2024年6月

株式会社ミスミ
日本企業体
ME事業グループ

「吸着パット ソフトタイプ・ベローズタイプ」 仕様変更のご案内

(参考写真)

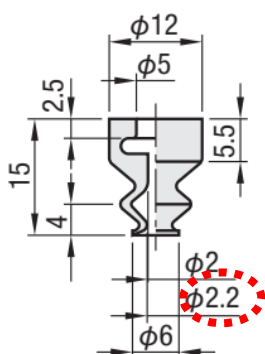
① 識別用刻印追加

対象型式	材質	変更前	変更後
VPCE	導電性シリコンゴム	刻印無し	刻印有り

【変更前】
刻印なし

【変更後】
刻印あり
